***Collegamento autostradale
Dalmine – Como – Varese – Valico del Gaggiolo
ed opere ad esso connesse***

OA 22 febbraio 2018

Valutazione dei risultati del monitoraggio CO25 (Aprile – Giugno 2017)

Tessitura

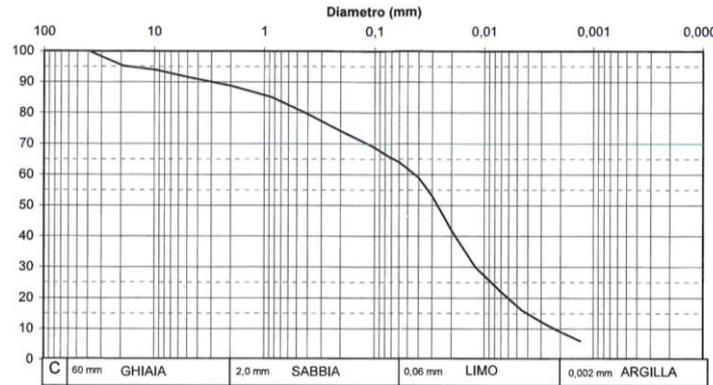
Uso di metodica differente:
 dati non confrontabili.
